17. CIRCUIT BOARD

Änderungen auf Panasonic - Laufwerk JU 455-
für SE 104.1 u. SE 1042

Component Side (Top)

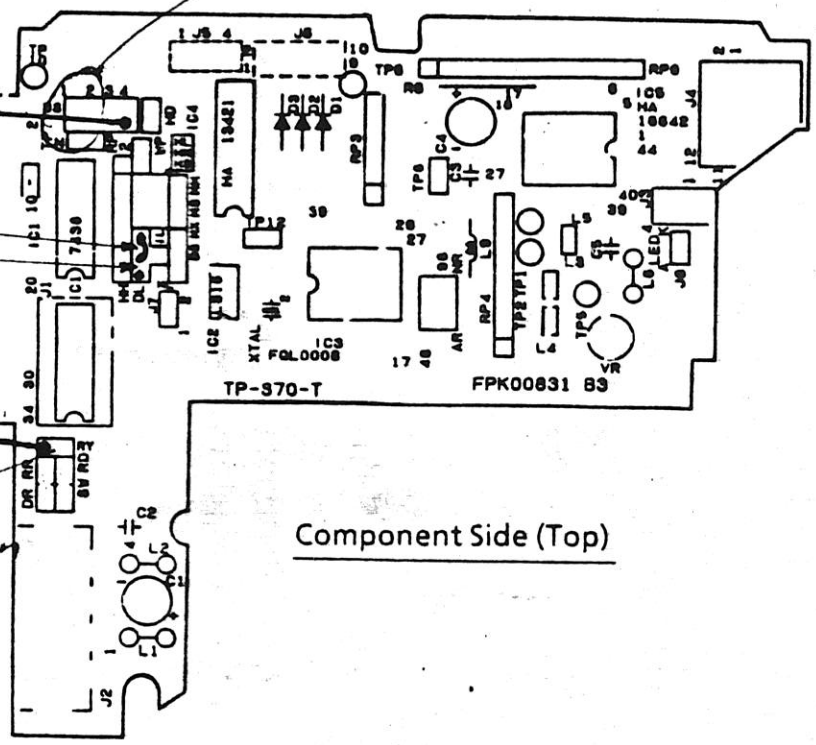
DS1 für Laufwerk Nr. 1
DS2 " " " " 2 (SE 104

Brücke 1L schließen

Brücke DL auftrennen

Verbinden

Jumper abziehen
